改善箇所説明図

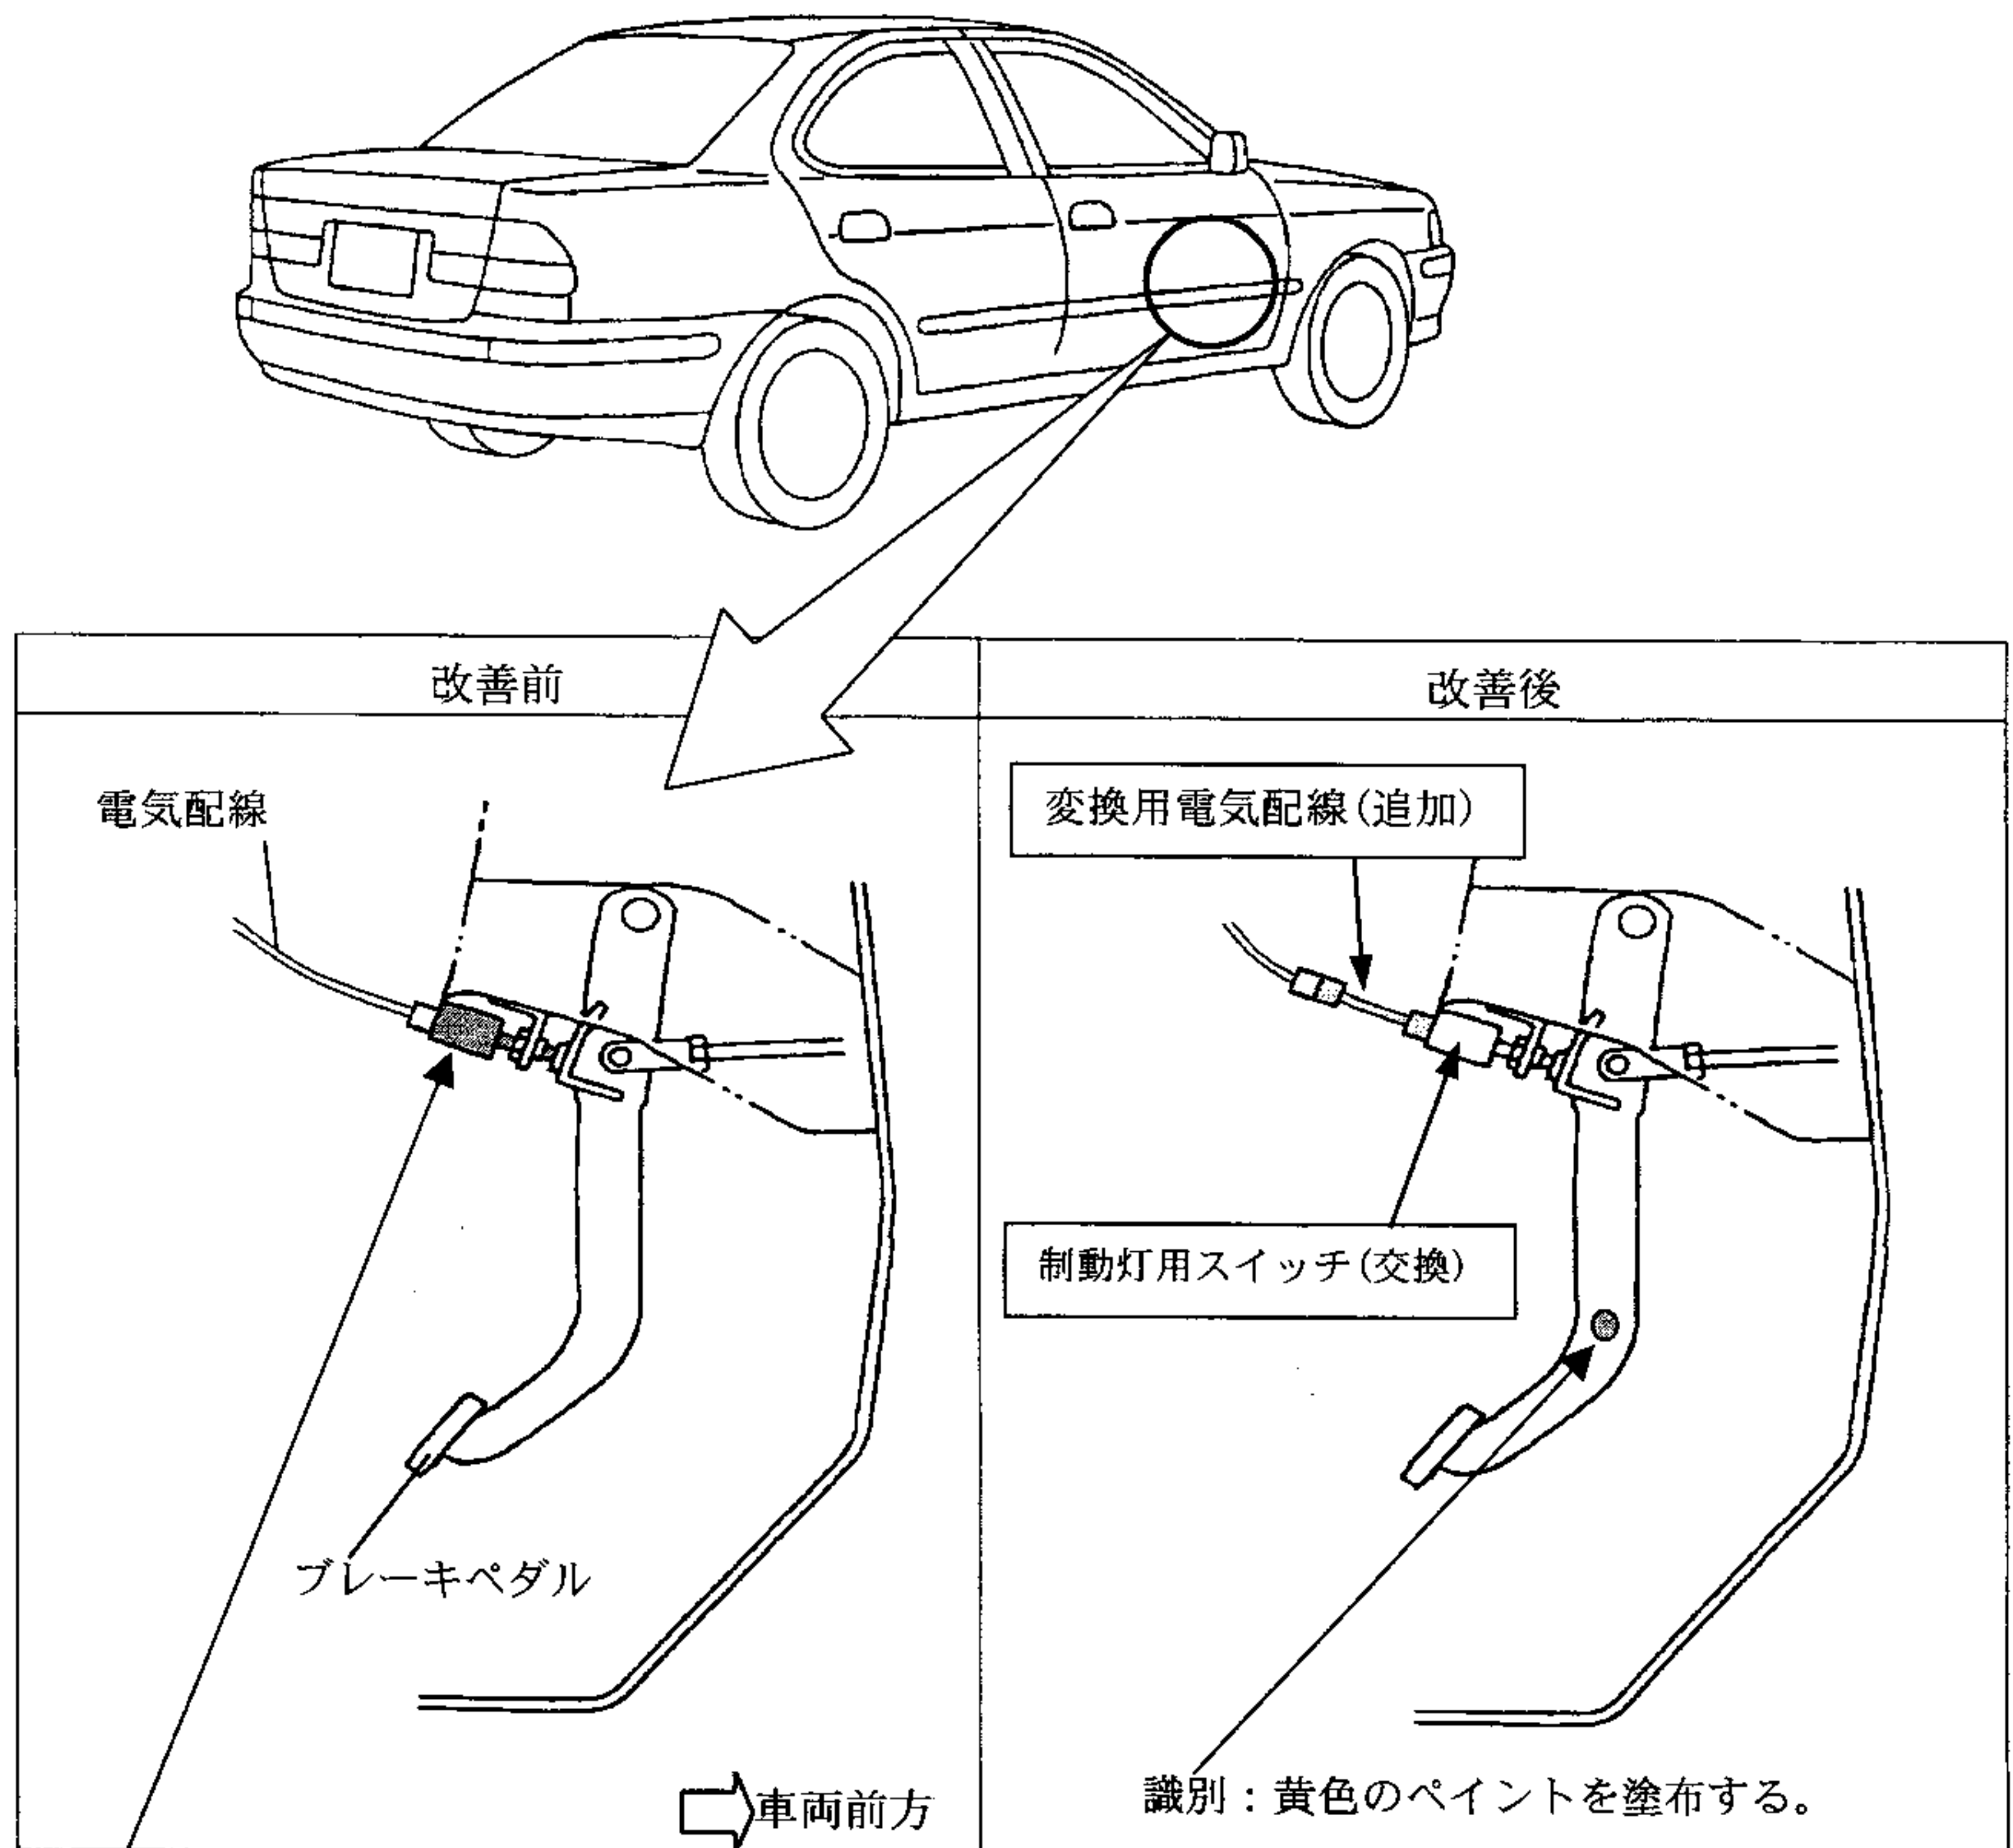
基準不適合発生箇所

自動変速機付車の制動灯用スイッチの電気配線において、当該電気配線の回路が不適切なため、当該スイッチの接点部が発熱し樹脂部が溶損することがあり、最悪の場合、当該スイッチが作動しなくなり、制動灯が点灯しなくなるおそれがある。

改善の内容

全車両、当該回路に変換用電気配線を追加し正規の状態に戻すとともに、当該スイッチを新品と交換する。
